OBJET DE LA NOTE

Dans le cadre du rendu des études PRO pour la phase 1 du projet des espaces publics sur le secteur Amédée Sud, des remarques ont été formulées au sujet des principes de gestion des eaux pluviales.

Le schéma de principe page suivante, décrit les modalités de gestion des eaux pluviales telles qu'elles ont été retenues à ce jour.

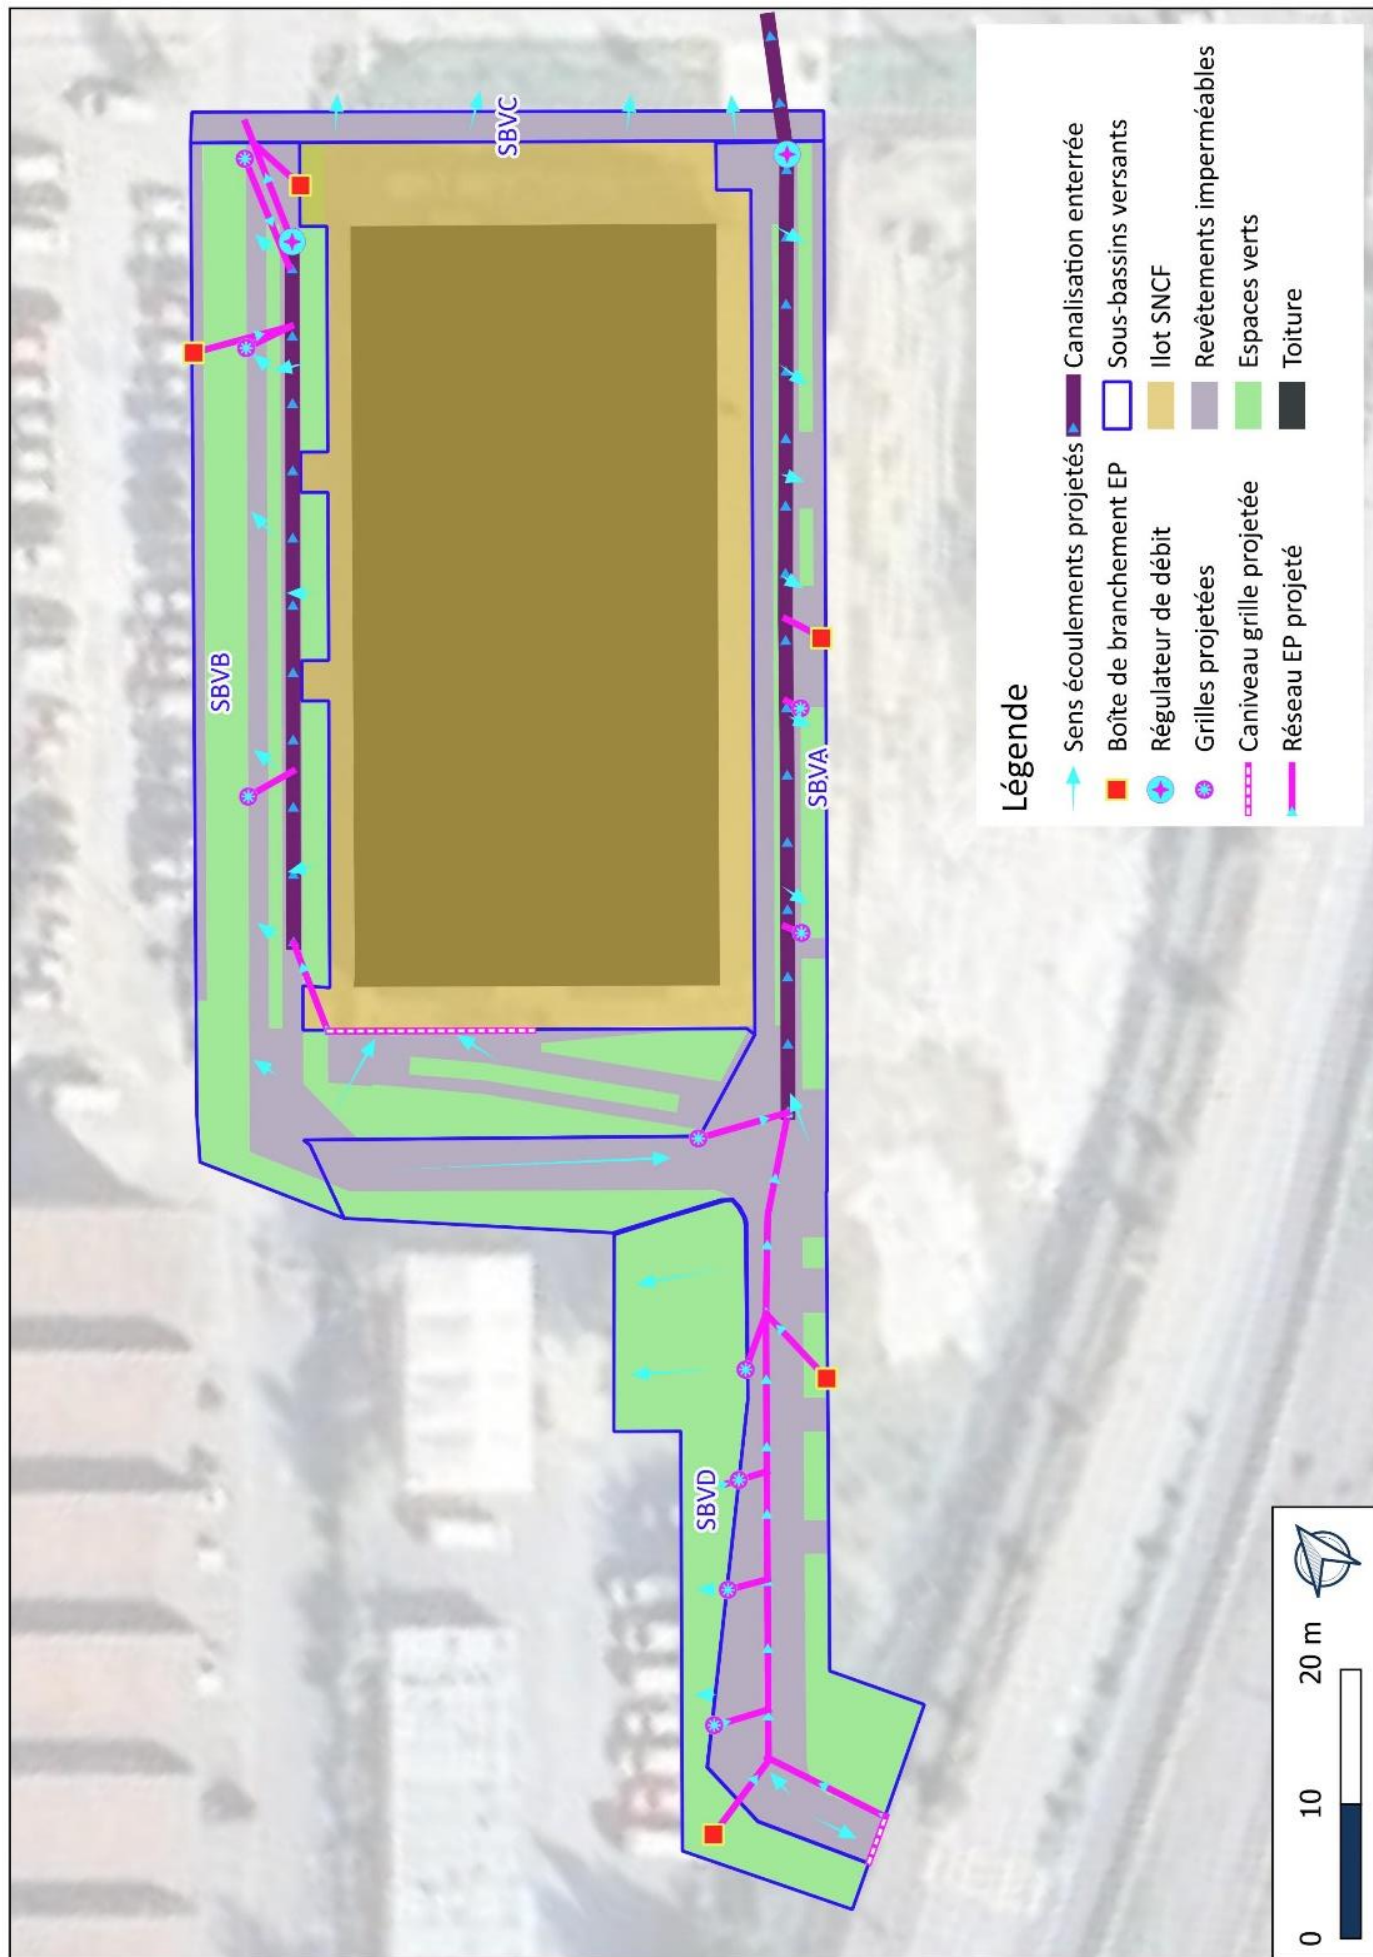
Il a en effet été souligné le fait que la création d'une canalisation de stockage surdimensionnée ne doit pas être la solution de compensation à privilégier pour gérer les eaux pluviales d'un projet, tel que celui-ci.

Considérant l'argumentaire développé dans la partie hydraulique de la notice descriptive du PRO, la maîtrise d'ouvrage a suggéré d'étudier la mise en place d'un aménagement temporaire côté jardin, pour gérer un maximum de volume d'eau à ciel ouvert et éviter la création d'un ouvrage enterré trop important. L'idée de cet aménagement temporaire est qu'il puisse être converti en un aménagement définitif dans le cadre de la phase 2 liée à l'aménagement du parc.

Les principes de gestion des eaux pluviales au droit de chaque SBV sont les suivants :

- **SBV A : Espaces publics à l'Est de la Cantine SNCF.** Au droit de ce sous-bassin versant, on retrouve la voie publique créée en partie Est de la cantine. Sur cette emprise, les eaux seront récupérées par des avaloir reliés à une canalisation enterrée sous voirie d'un diamètre de Ø 800 mm. Cette canalisation enterrée récupérera l'eau ruisselée de l'ensemble du SBV A. Le tamponnement sera assuré pour une pluie décennale de 50 mm (6h).

La mise en place d'une canalisation surdimensionnée de diamètre Ø800 mm à 0.5 % de pente, sur une longueur de 75 m, permettra de stocker **un volume de 34 m³**. Le régulateur de débit sera positionné dans le regard de sortie, en fond de canalisation, et sera calibré à 0,3 L/s. Le regard de sortie intégrera un dispositif de surverse.

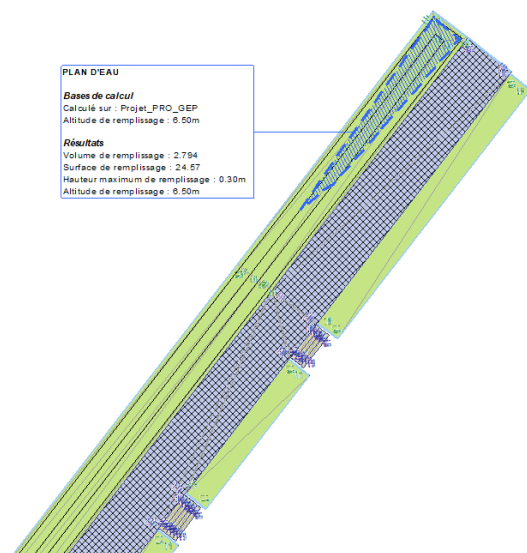
La création d'une noue de stockage avait été envisagée initialement au stade de l'AVP pour gérer les eaux pluviales du SBV B (rue de la compagnie du midi). Cette solution reposait sur une vidange de l'ouvrage exclusivement par infiltration en considérant une perméabilité supposée faible. Après échange avec la SABOM/DEAU, il a été retenu de ne pas considérer la possibilité d'infiltrer sur le secteur et donc de prévoir la régulation du débit de fuite en sortie d'ouvrage, conformément au guide des solutions compensatoires de Bordeaux Métropole.

Considérant un débit de fuite calibré à 0,3 L/s en sortie de noue (seuil technique minimal), nous avons modélisé le volume qu'il conviendrait de stocker à l'intérieur de celle-ci, en appliquant les feuilles de calculs du guide. Le volume à stocker pour le SBV B est pour rappel de 20 m³ (cf. page 1).

En modélisant la noue de stockage en 3D, le projet de nivellement a démontré que la noue ne serait alors en mesure de gérer un volume inférieur à 3 m³.

Pour créer le volume suffisant, il conviendrait alors de créer des redents au nombre de 7 minimum pour disposer du volume de stockage requis (sachant qu'en parallèle la création du futur accès à l'îlot 9.45 va davantage réduire le volume de cette noue).

Toutefois, pour que ces compartiments de stockage puissent se vidanger, il est indispensable de les équiper d'un débit régulé en sortie.

Et dans ce cas, la création de 6 débits de fuite en cascade interroge quant à la pertinence de l'aménagement, d'un point de vue de l'entretien. Par ailleurs, la création de débit de fuite à 0,3 L/s pour chaque tronçon récupéré par un compartiment ne permettra pas de garantir de tamponnement au vu des faibles surfaces collectées et donc des faibles débits de pointe entrants. A titre d'exemple, si sur une surface ruisselante de 25 m² l'intensité de pluie au pic de l'orage est de 20 mm/h cela entraîne un débit de pointe de 0,14 L/s. De fait, si le débit entrant dans le compartiment de stockage est plus faible que le débit de sortie (0,3 L/s), il n'y aura pas de montée en charge et donc pas de tamponnement.

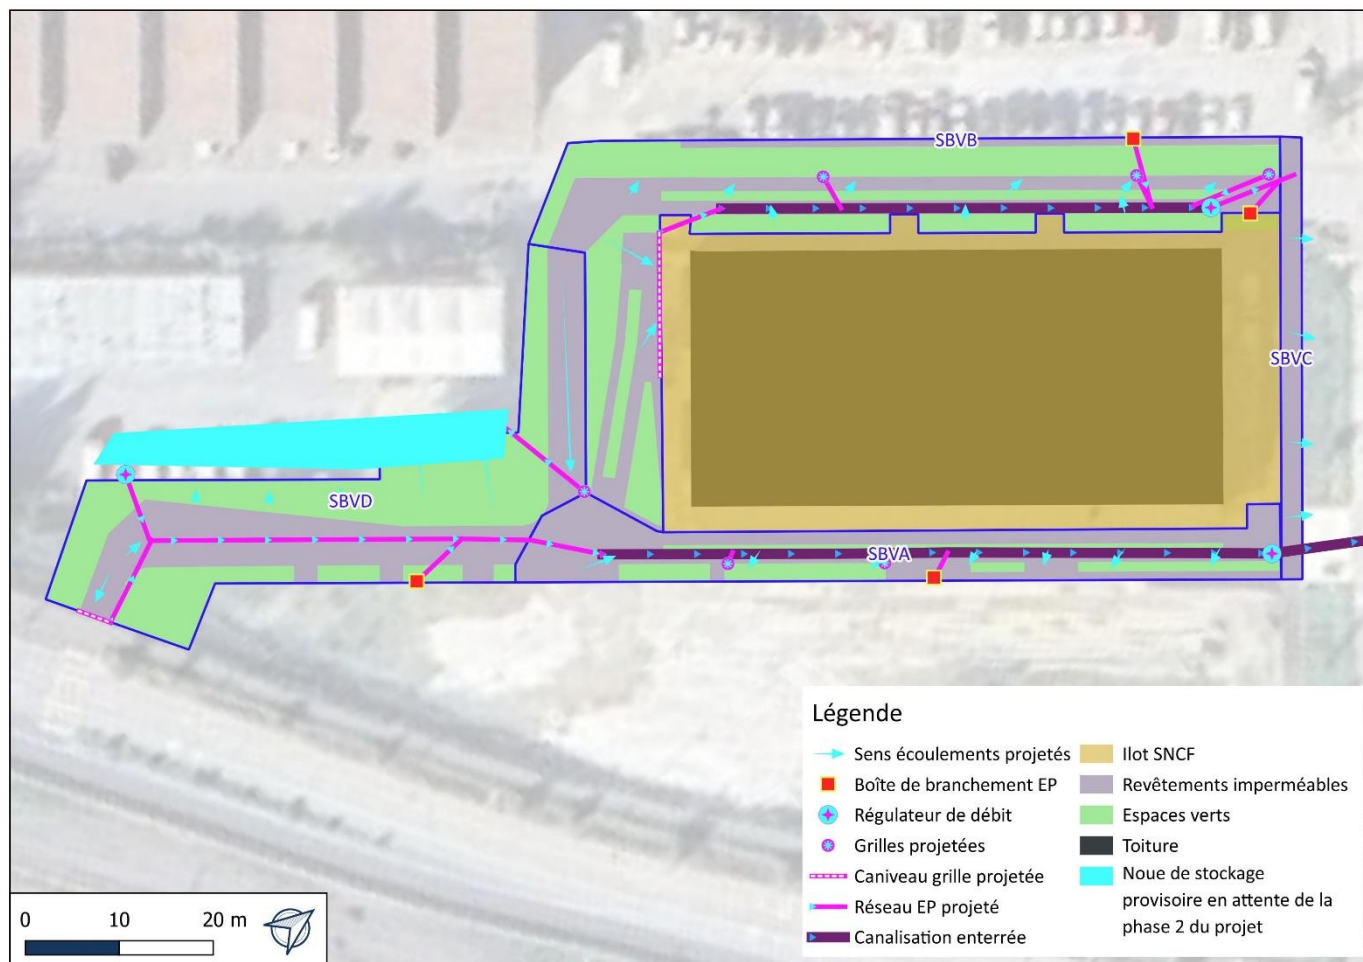
La seconde alternative serait alors de récupérer les eaux via une canalisation qui serait dirigée à contre pente vers le Sud et donc vers l'aménagement côté jardin.

Cette seconde solution a été étudiée mais ne peut être réalisée au vu de la topographie, puisqu'en effet la canalisation même avec une pente en long de 0,5 % arriverait 1.25 m sous le terrain actuel côté jardin.

En effet, la cote projetée à l'extrémité Nord de la rue est de 6.25 m NGF. Le fil d'eau d'une canalisation Ø300 en départ de cette extrémité Nord serait donc de 5.25 m NGF. En déployant la canalisation sur 80 m depuis le Nord jusqu'au Sud de la rue de la compagnie du midi à 0,5% (pente déjà inférieure aux abaques d'auto-curage), le fil d'eau de sortie atteindrait 4.85 m NGF. Or, côté jardin le terrain est aujourd'hui à 6.10 m NGF, soit 1.25 m au-dessus de la sortie du réseau qui serait créé. Au-delà de cette contrainte, le fil d'eau de l'ouvrage de fuite de cet aménagement doit impérativement se situer au-dessus du réseau sur lequel il viendrait se rejeter et à ce sujet, le réseau côté Est présente un fil d'eau à 5.73 m NGF (lui-même déjà contraint par le point de raccordement au Nord à la cote de 5.13 m NGF sur les ouvrages d'Amédée centre).

Cette option a donc été écartée.
